改善箇所説明図

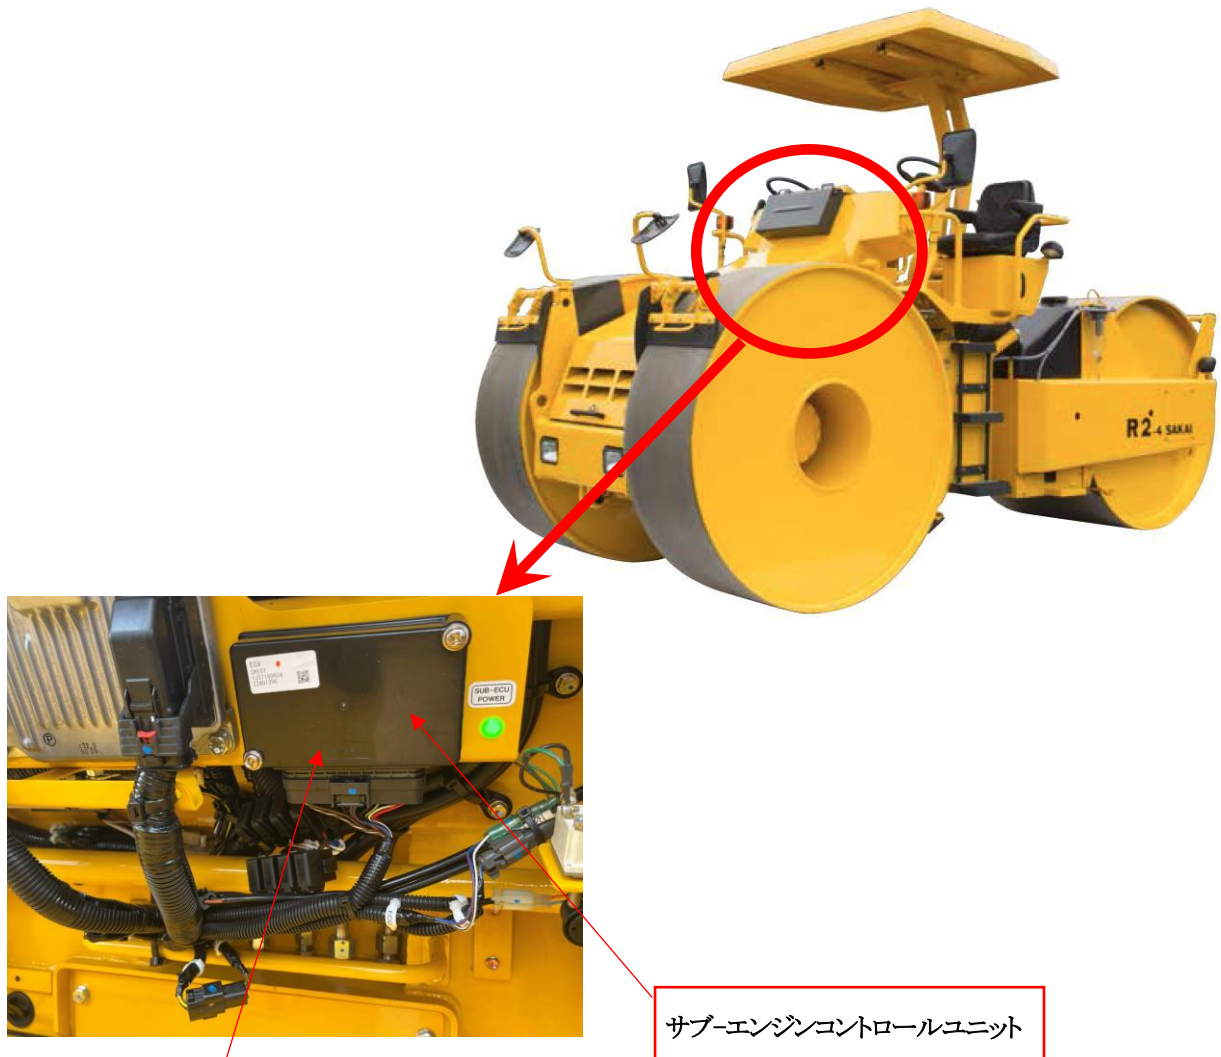
不具合発生箇所

ロード・ローラのサブエンジンコントロールユニットにおいて、設計検討が不十分なため、故障診断後に自動再生禁止ランプが点灯し、自動再生できないことがある。

改善措置の内容：全車両、サブエンジンコントロールユニットを対策品に交換する。

識別：サブエンジンコントロールユニットの赤丸印で識別する。
